**AVIS RELATIF À LA PROTECTION
CONTRE LES EVENTUELS EFFETS NOCIFS ET NUISANCES
PROVOQUÉS PAR LES RAYONNEMENTS NON IONISANTS
GÉNÉRÉS PAR DES ANTENNES ÉMETTRICES STATIONNAIRES**

Commune : CHARLEROI - Exploitant : TELENET GROUP

Référence exploitant : HT1526G

Rapport n° 3529 / 2023

Figure 1 : Vue en plan des lieux de séjour et des points de contrôle

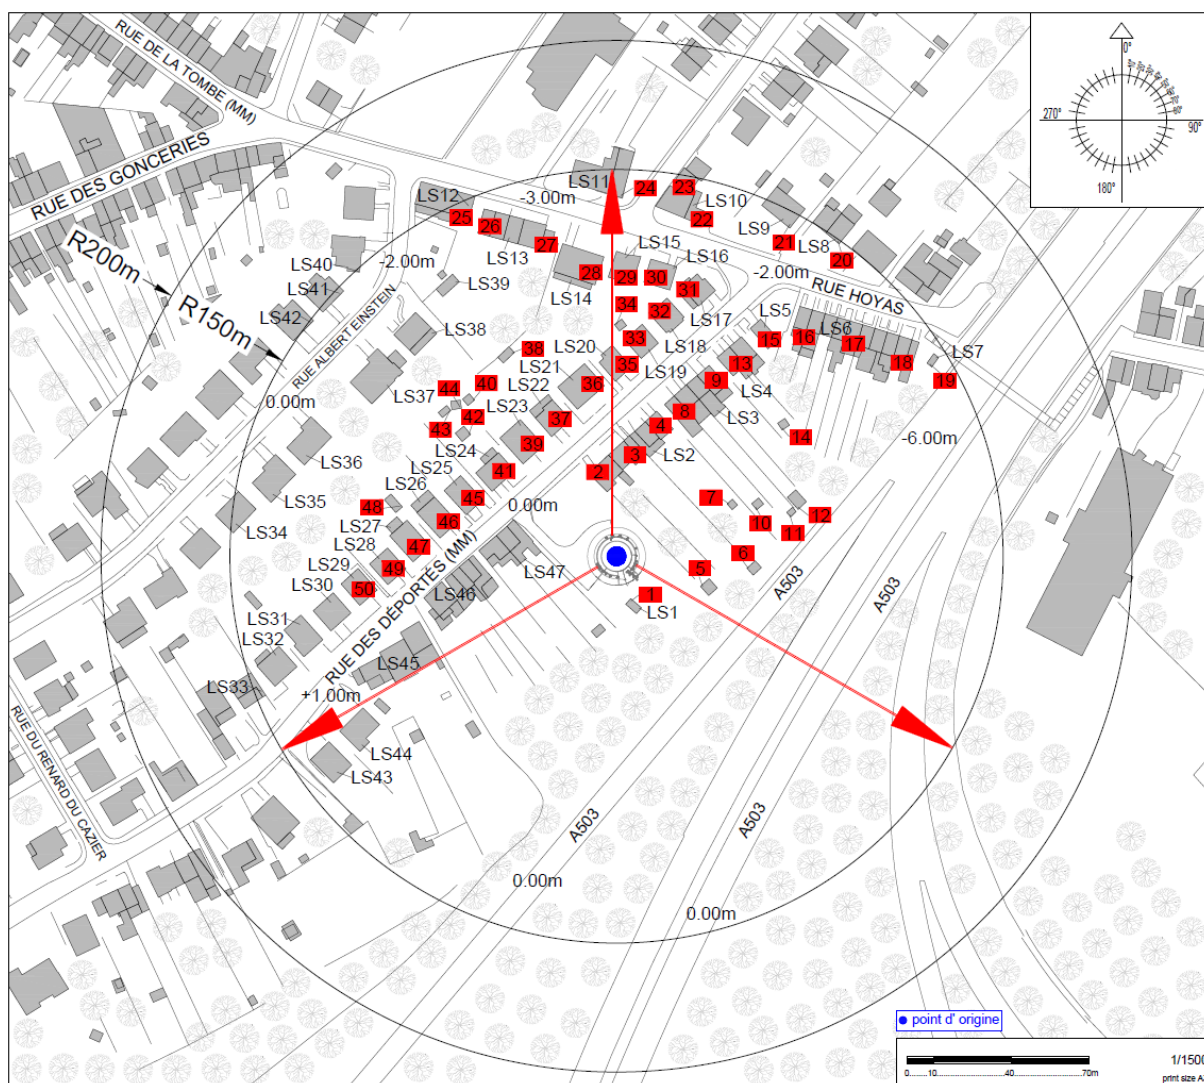
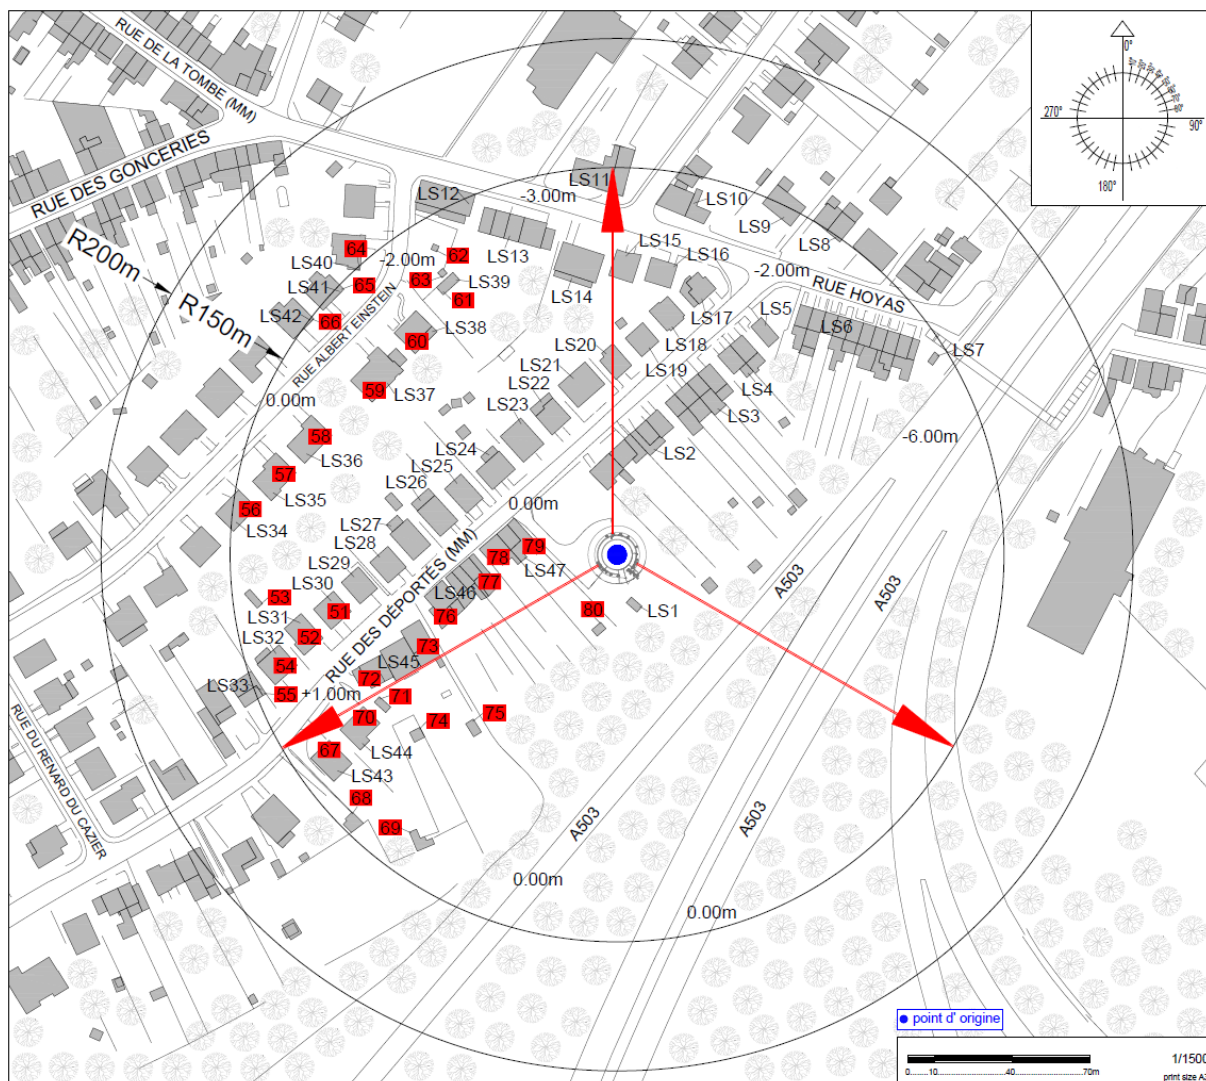
N° point de contrôle	LS	Atténuation (dB)	Indice d'exposition relatif à la limite par installation IE_i
55	LS33	3,0	0,572
54	LS32	3,0	0,519
23	LS10	3,0	0,411
24	LS11	3,0	0,388
68	LS43	3,0	0,275
20	LS8	3,0	0,270
26	LS13	3,0	0,269
56	LS34	3,0	0,219
21	LS9	3,0	0,217
57	LS35	3,0	0,207
67	LS43	3,0	0,207
53	LS31	3,0	0,199
65	LS41	3,0	0,196
52	LS31	3,0	0,182
66	LS42	3,0	0,169
69	LS43	3,0	0,158
64	LS40	3,0	0,152
51	LS30	3,0	0,143
58	LS36	3,0	0,139
18	LS6	3,0	0,126
25	LS12	3,0	0,105
17	LS6	3,0	0,104
22	LS10	3,0	0,087
35	LS20	3,0	0,085
36	LS21	3,0	0,079
77	LS46	3,0	0,079
62	LS39	3,0	0,079
76	LS46	3,0	0,074
60	LS38	3,0	0,073
37	LS22	3,0	0,073
73	LS45	3,0	0,072
2	LS2	3,0	0,068
70	LS44	3,0	0,066
19	LS7	3,0	0,066
31	LS17	3,0	0,066

En ce qui concerne les antennes de l'installation mentionnées dans le tableau 1, la distance maximale à laquelle la limite pourrait être atteinte, à l'extérieur, est égale à 177,5 m. S'il n'y a pas de LS à une distance inférieure, les antennes respectent forcément la limite d'immission.

Dans le cas des LS situés à l'intérieur des bâtiments, une atténuation d'obstacle est prise en compte et il en résulte que la distance maximale à laquelle la limite pourrait être atteinte se réduit à 125,7 m.

Figure 2 : Vue en plan des installations d'antennes dans un rayon de 300 mètres autour de l'installation faisant l'objet de la demande d'avis

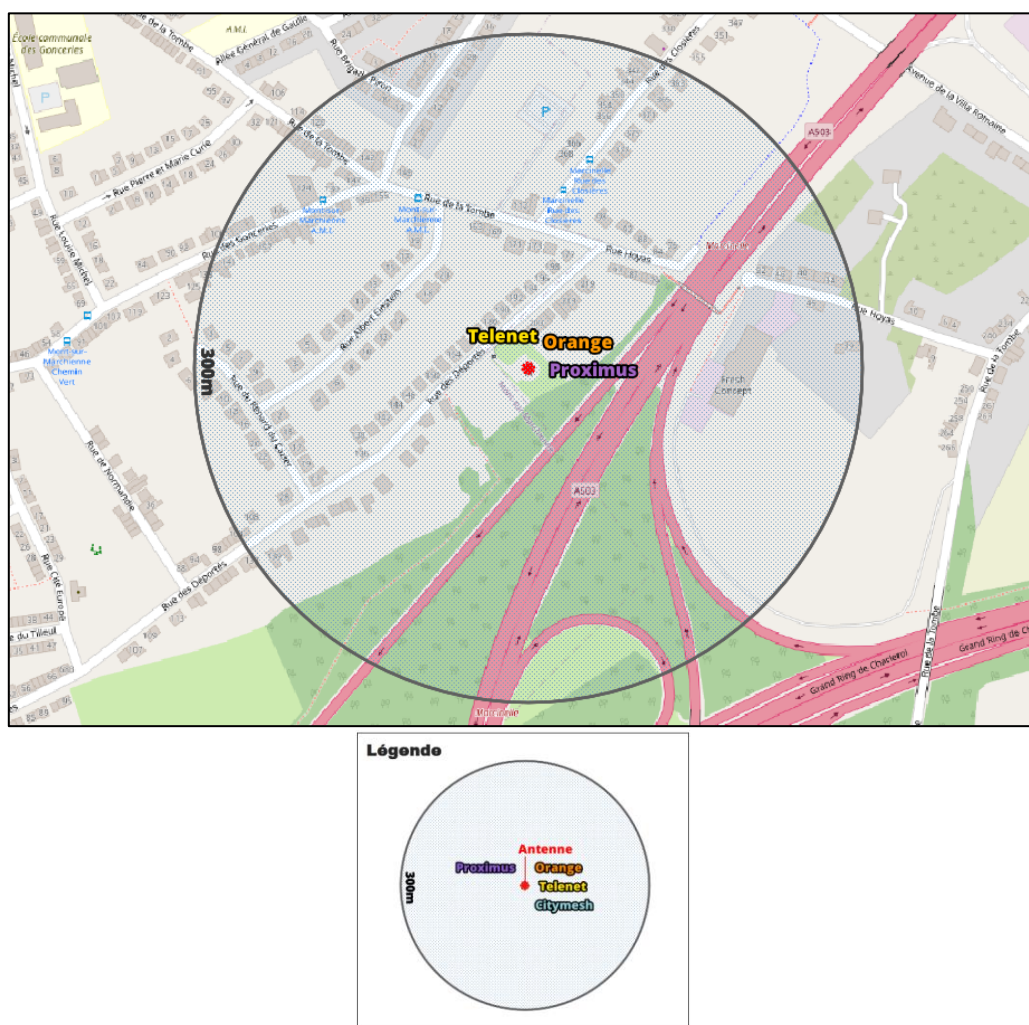
Compte tenu du nombre d'installations localisées dans la figure 2, il apparaît que l'intensité du rayonnement électromagnétique généré, dans les lieux de séjour situés à proximité de l'installation référencée dans le paragraphe 2, par l'ensemble des antennes émettrices stationnaires de l'ensemble des exploitants du même site d'antennes émettrices stationnaires respecte la limite fixée à l'article 4, § 2 du décret.
